## **PARACER TÉCNICO “CONSTRUÇÃO DE MURO DE DIVISA”**

Endereço: Estrada Ouro Fino, Km 11 – Bairro Ouro Fino

Contratante: ASSOCIAÇÃO DOS PROPRIETÁRIOS EM RESERVA IBIRAPITANGA

SETEMBRO/2022

Foto Detalhe 07 – Etiqueta com informação do tipo de bloco de concreto utilizado.

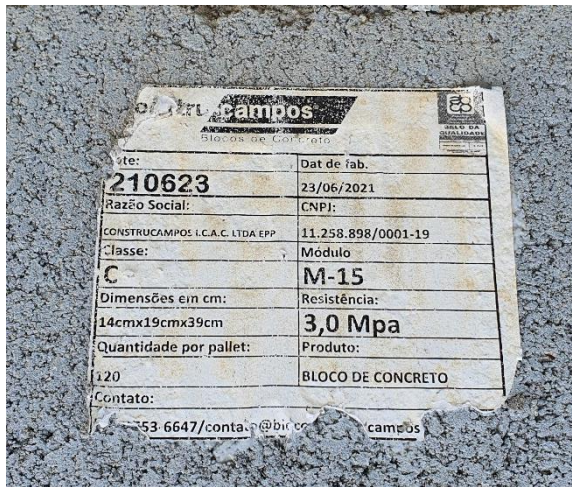
- Tipo de Bloco: Bloco de Concreto tipo C de 3Mpa nas dimensões 14X19X39.

**NOTA:** A NBR 6136 em seu item 5.3.1 adverte: “Para aplicação abaixo do nível do solo, devem ser utilizados blocos Classe A.”

**Foto Detalhe 08** – Dimensões de bloco de concreto e bloco canaleta utilizados na obra.

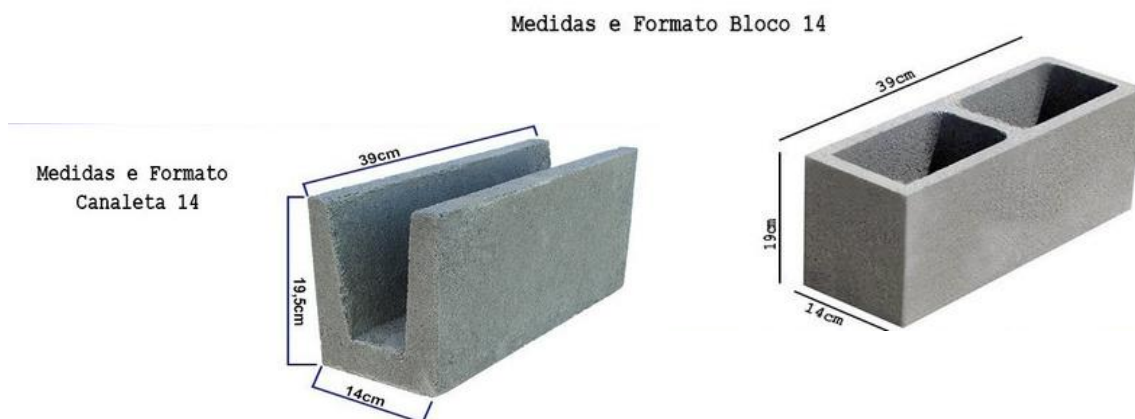
Ocorre que conforme esquema abaixo podemos ver as dimensões do bloco canaleta e do bloco normal:

Levando se em conta que 5,00 centímetros de lastro de concreto magro ou brita somados aos 19,00 centímetros de altura do bloco canaleta não temos os 30 centímetros do baldrame informado, pode-se então, concluir que a viga baldrame está construída com dimensões inferiores ao “projetado” inicialmente pela própria TBS.

**Detalhe 13** – Detalhe do muro conforme deveria estar construído, informado no “Laudo” da TBS.

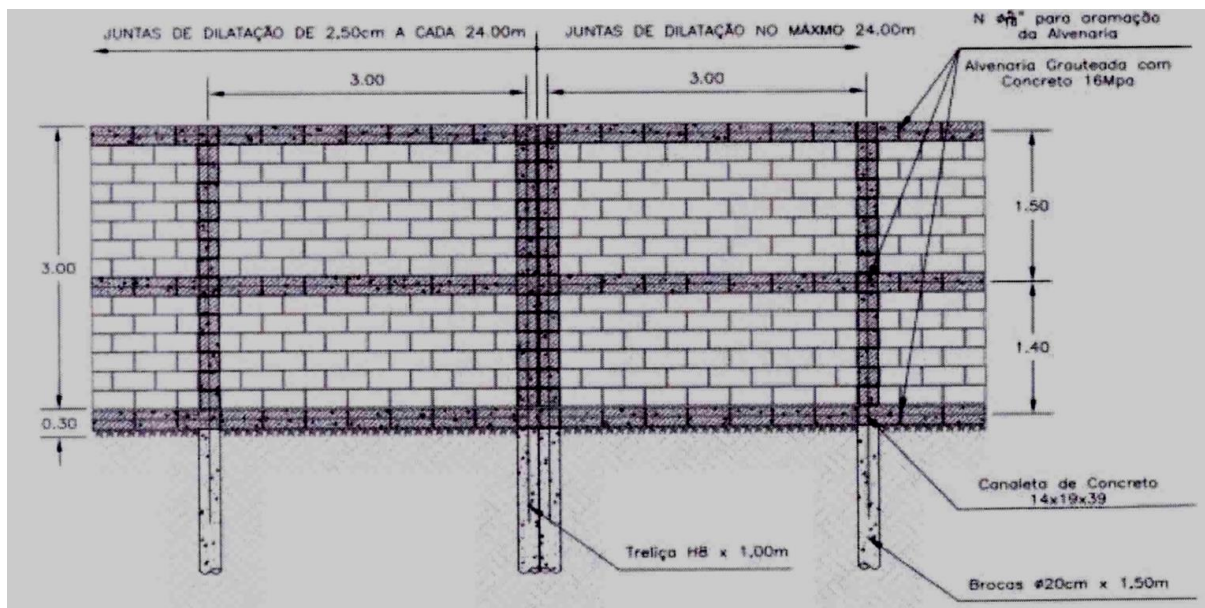
No item 3, é reapresentado o detalhe típico do muro executado, ou pelo menos de como deveria ter sido executado. Reinsiro o desenho abaixo:

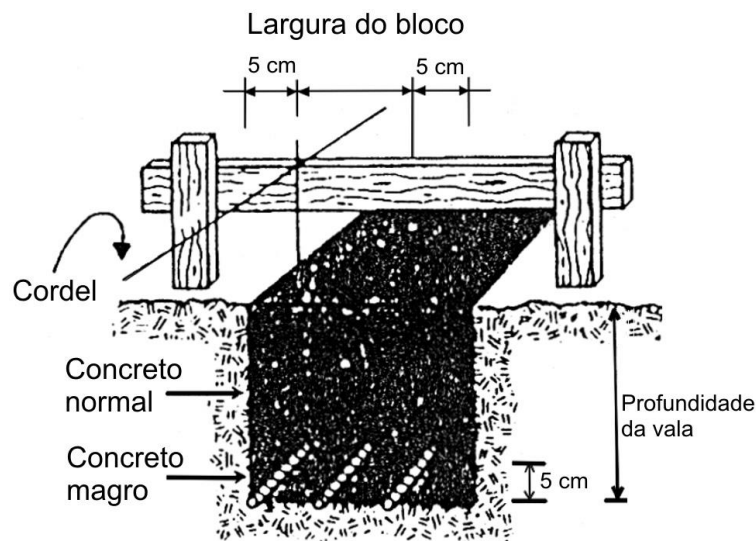
Sobre a profundidade a orientação é a seguinte:

*“A profundidade da vala depende do tipo de solo do terreno (solos moles ou entulhos devem ser removidos, numa profundidade mínima de 1 m) e da altura do muro. Siga a recomendação contida no quadro ao lado.”*

Na tabela citada acima temos:

<b>Altura do muro</b>	<b>Profundidade da vala</b>
até 1,00 m	20 cm
até 1,50 m	30 cm
até 2,00 m	40 cm
até 2,50 m	50 cm
